SERVICE INFO – INA 0064

Новый комплект/набор натяжного ролика

с креплением для дизельного двигателя 1.7л Chevrolet / Opel / Vauxhall

Рисунок 1: Замена натяжного ролика
531 0166 20 (1) на
531 0819 10 (2)

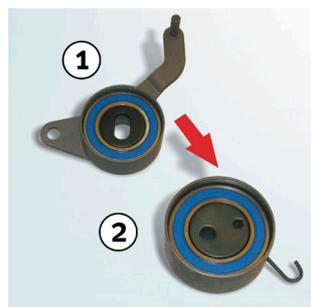
Указанные выше автопроизводители провели замену натяжного ролика. Существующий натяжной ролик под номером 531 0166 20 будет заменен натяжным роликом под номером 531 0819 10 (см. рис. 1).

Рисунок 2: Состав упаковки
530 0492 10

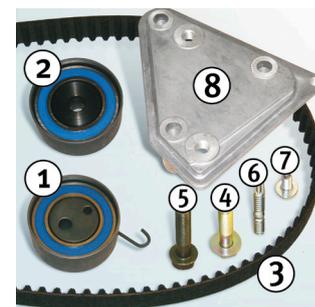
На двигателях до номера 328704 должно быть установлено новое крепление (см. рис. 2, деталь 8). Поэтому Schaeffler Automotive Aftermarket предлагает комплект натяжного ролика KIT 530 0492 10 и набор натяжного ролика SET 530 0492 09. Оба продукта включают новый тип крепления.

Начиная с номера двигателя 328705, крепление уже установлено на двигатель (ОЕ номер 684051). Для этих автомобилей доступны натяжной ролик KIT 530 0494 10 и набор натяжного ролика SET 530 0494 09 без крепления.
